Mission régionale d'autorité environnementale  
**Grand Est**

## Avis sur le projet de parc éolien de la ferme de Jérusalem à Charmont-sous-Barbuise (10)

n°MRAe 2024APGE107

**Figure 1: Localisation des éoliennes telles qu'implantées au premier avis défavorable**

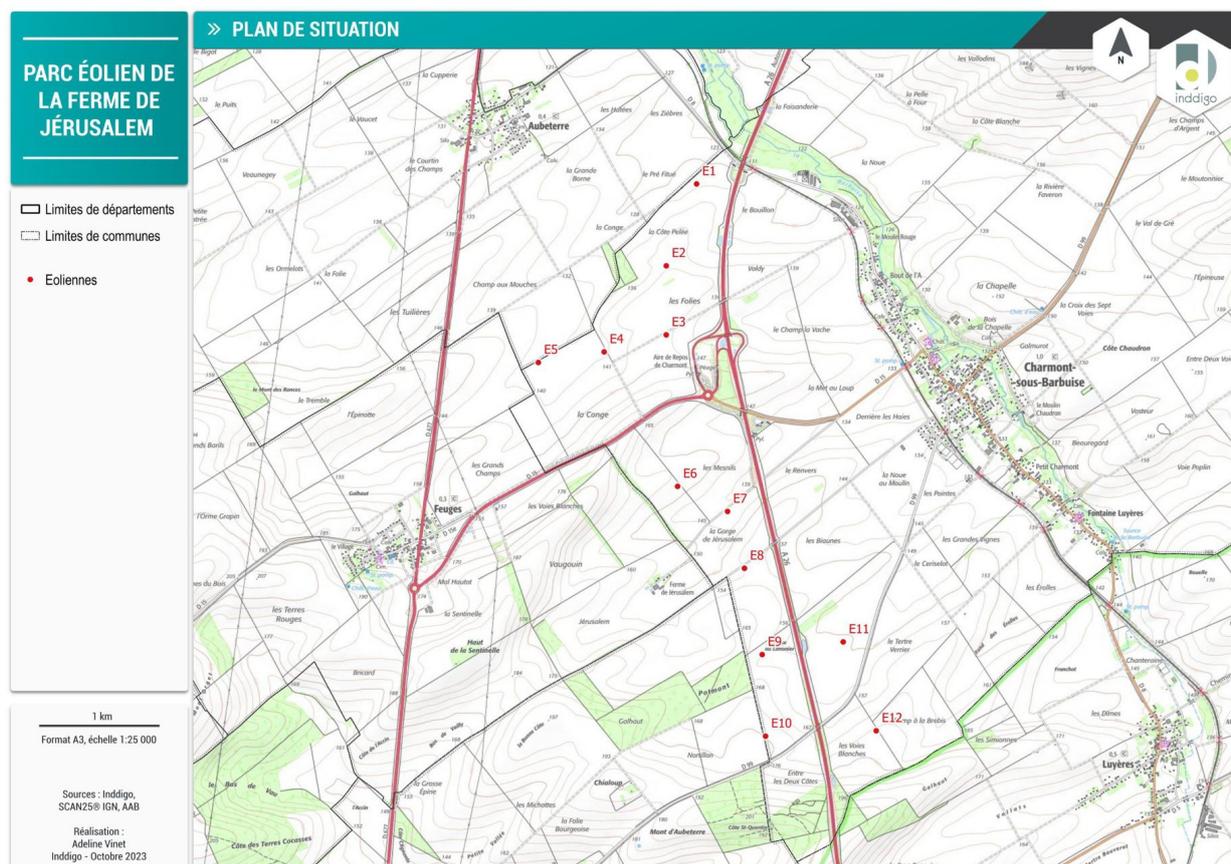
À la suite d'un avis partiellement défavorable de la direction de la sécurité aérienne de l'État (DSAE/DIRCAM), le porteur de projet a modifié son projet en déplaçant 2 éoliennes, en modifiant les hauteurs de 4 autres et enfin en ajoutant une douzième éolienne.

À la suite d'un second avis défavorable partiel de la DSAE/ DIRCAM pour 4 éoliennes, le pétitionnaire précise retirer de son projet les éoliennes E9, E10, E11 et E12.

L'étude d'impact n'ayant pas été actualisée depuis pour prendre en compte ces évolutions, le présent avis se base sur les informations qui figurent sur le dossier initial, sur le courrier du pétitionnaire et sur les avis des services de l'État.

**L'Ae recommande au pétitionnaire d'actualiser l'étude d'impact, dont la cartographie, en ne tenant compte que des éoliennes effectivement retenues, donc retirer les éoliennes E9, E10, E11 et E12.**

Figure 2: Le projet s'inscrit dans un contexte éolien saturé

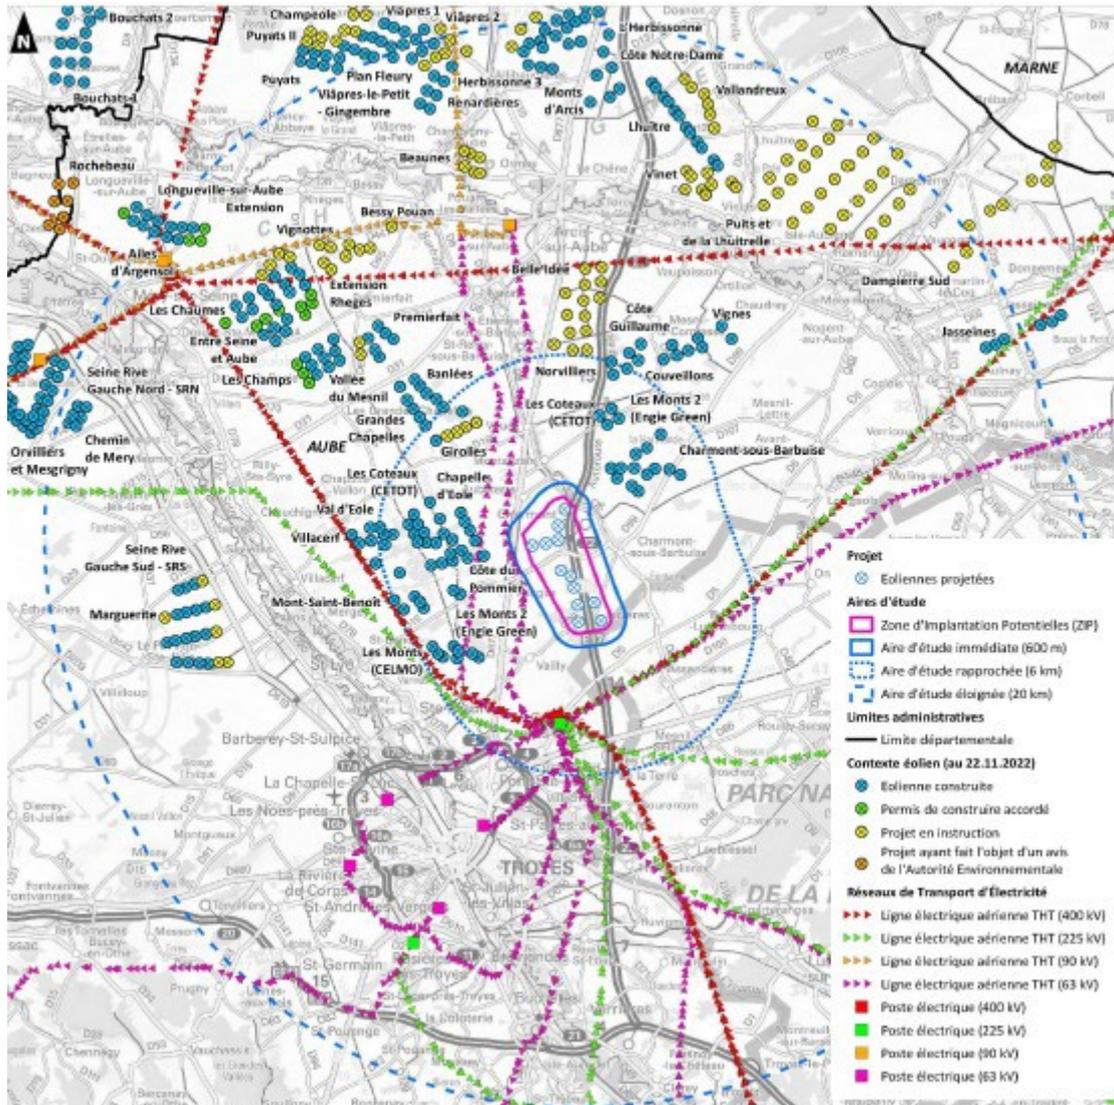
Avec 68 parcs recensés sur l'ensemble des trois aires d'étude dont 45 en service, 5 autorisés non encore en service et 18 en instruction, le motif éolien est présent dans le paysage (bien qu'essentiellement localisé sur la moitié nord du territoire d'étude et principalement dans les aires d'étude éloignée et rapprochée).
